K č. j.: MHMP 161686/2025

K sp. zn. S-MHMP 657536/2023/STR

**Věc: Námitky účastníka proti záměru „Modernizace trati Praha-Veleslavín (vč.) - Praha-Ruzyně (vč.)“**

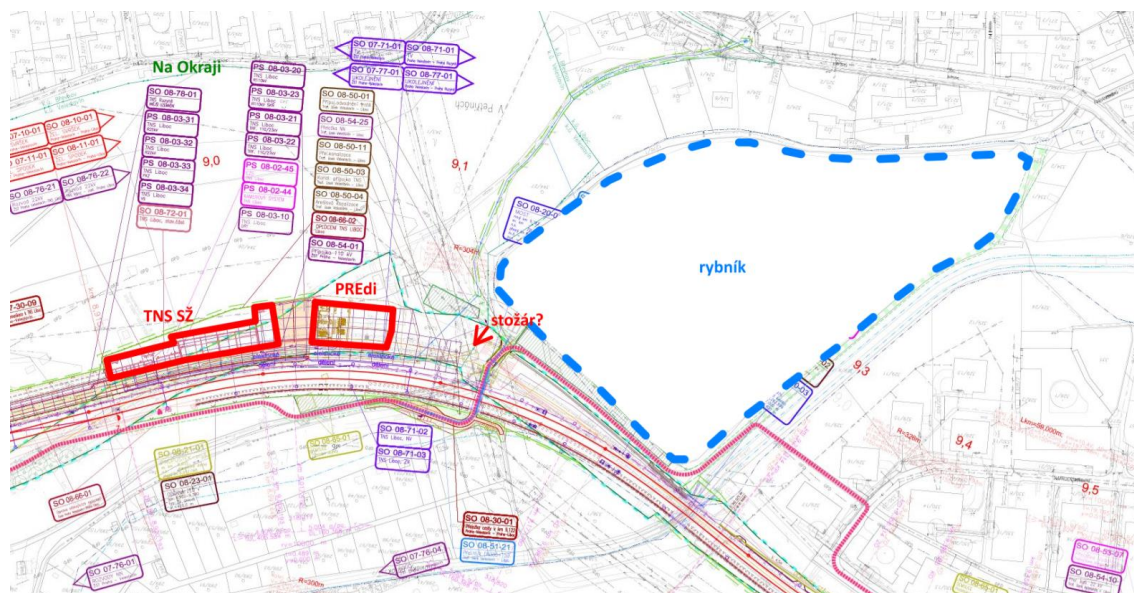
31. **Stanice Praha-Liboc** měla být umístěna na traťovém kilometru 9,236000 - 9,417000, tedy podél ulic Naardenská a U Kolejí. Ze současných prezentací i ze Záměru 2025 plyne, že stanice je posunuta mezi ulici Brodeckou a U Prioru. Zastávka byla přesunuta s ohledem na plánovanou výstavbu rezidenčního areálu Westpoint. Místo stanice skryté v tubusu je tedy plánována otevřená zastávka na jiném místě, které je však v bezprostřední blízkosti bytových domů v ulici Pavlovská a Ruzyňská, a to se všemi souvisejícími negativními aspekty provozu, jako je obtěžování světelným smogem ze zastávky i nově navrženého veřejného osvětlení nových přístupových komunikací, hlukem z provozu zastávky (brždění vlaků, hlášení) a ztráta soukromí. Zastávka je navíc vzhledem ke konfiguraci terénu vyvýšena nad úroveň přístřešků parkovacích stání, přímo proti oknům bytových domů. Z klidné lokality s charakterem vnitrobloku má být nově exponovaný tranzitní koridor s přednádražním prostorem. V podchodu zastávky má být zřízena obchodní vybavenost. Vzhledem k absenci parkovacích ploch v návrhu a umístění vstupu do zastávky v oblasti soukromého krytého parkoviště se důvodně obáváme, že soukromé parkovací plochy budou neoprávněně využívány cestujícími nebo pro zásobování.

32. Je paradoxem, že budoucí rezidenční areál Westpoint Ruzyně bude mít díky přesunu zastávky zajištěn komfortní úroňový přístup na nástupiště, zatímco vůči obyvatelům stávající zástavby je zvolené řešení značně nepřívětivé. Ani zastávka v nové poloze neřeší špatnou propustnost

územím. Je přínosem pouze pro cestující ve směru do centra, resp. pro obyvatele budoucího rezidenčního areálu Westpoint Ruzyně, kteří budou mít pohodlný úrovňový přístup jak k železniční stanici, tak i k veřejné dopravě v ulici Vlastině a na ulici Evropské. Na vhodné řešení pro život ve stávající zástavbě v nejbližším okolí zastávky však záměr rezignuje a pro stávající zástavbu je i tento záměr bariérou.

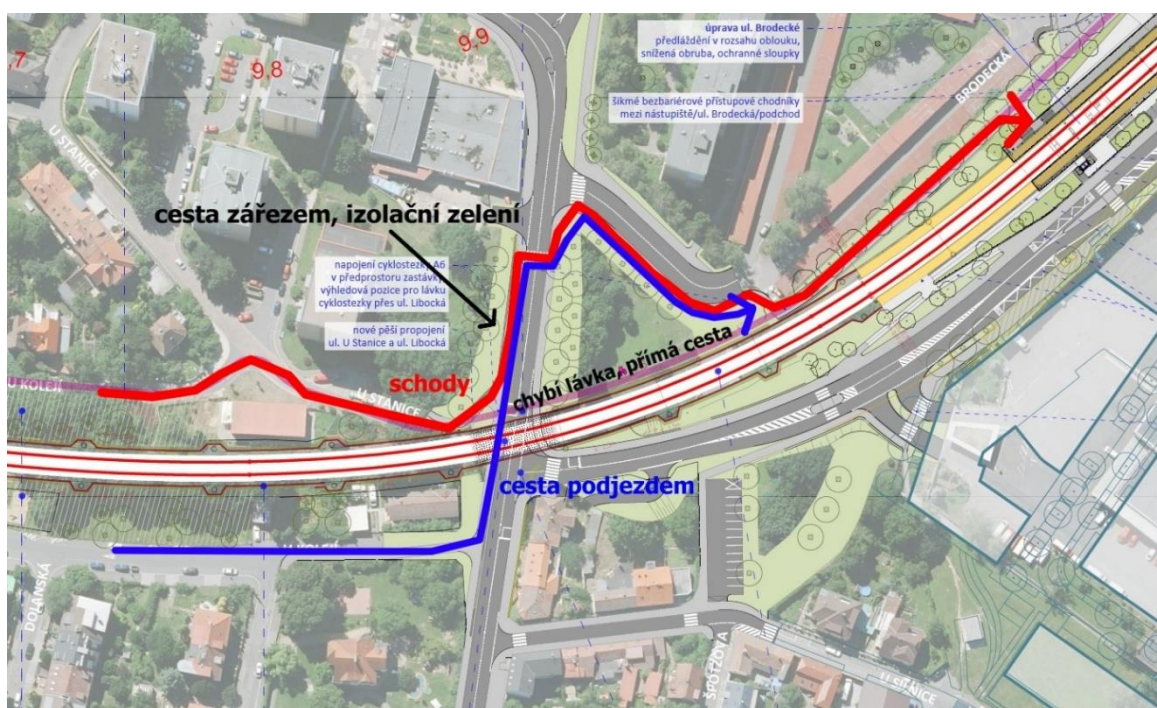
34. Součástí stavby modernizace dráhy je i **trakční napájecí stanice (TNS Liboc; dříve „trakční měnírna Liboc“)** a **transformovna 110/22 kV PREdistribuce**. Trakční napájecí stanice s transformovnou PREdistribuce 110/22kV (2 etapy výstavby transformovny) zabírá dle projektové dokumentace Záměru 2025 dvakrát větší plochu, než bylo uvažováno v Záměru 2009. Součástí této stavby bude i stožár VVN přímo u Libockého rybníka. Stanovisko EIA 2009, ani dokumentace, která byla podkladem pro vydání tohoto stanoviska, jakkoliv blíže nespecifikují podmínky pro TNS Liboc, ani nestanovují podmínky takového řešení, které by nenarušilo krajinný ráz lokality. **Objekt, nebyl v dokumentaci pro Stanovisko EIA 2009 jakkoliv blíže popsán**, je uveden pouze jako položka v seznamu stavebních objektů. TNS Liboc byla zakreslena schematicky v situaci bez popisu. Zároveň nebyla prověřena žádná možnost umístit tyto stavby energetické infrastruktury do jiné vhodnější lokality podél trati.

35. Jde přitom o velké objekty o délce cca 100 m pod patou zalesněného petřinského svahu, poblíž konce stávající zdi dráhy; měnárna SŽ, transformovny PREDistribuce, ani stožár **nejsou v dokumentaci vyobrazeny z úrovně parteru pobytových ploch u Libockého rybníka**, který je významným krajinným prvkem ze zákona o ochraně přírody a krajiny. Součástí stavby má být plošné uzemnění směrem k rybníku, patrně tedy tento prostor nebude možné ozelenit tak, aby objekty byly např. ukryty za zelení v pohledu od rybníka (z důvodu ochranných pásem sítí).

36. Vizualizace, která je součástí předložené dokumentace, zobrazuje pouze první etapu výstavby transformovny, ačkoliv se počítá s jejím rozšířením směrem k Libockému rybníku. Vůbec nezobrazuje stožár VVN, naopak zobrazuje bohatou zeleň na plochách vnějšího uzemnění, kde tato zeleň zřejmě nemůže být. Vyobrazení ve vizualizaci tak není pravdivé a nelze objektivně posoudit dopady souboru staveb energetické infrastruktury do „výrazného přírodního charakteru krajinného rázu enklávy pod Petřinami, Libocí a Ruzyní“, jak tuto lokalitu hodnotí Oznámení záměru podle zákona EIA z prosince 2007.
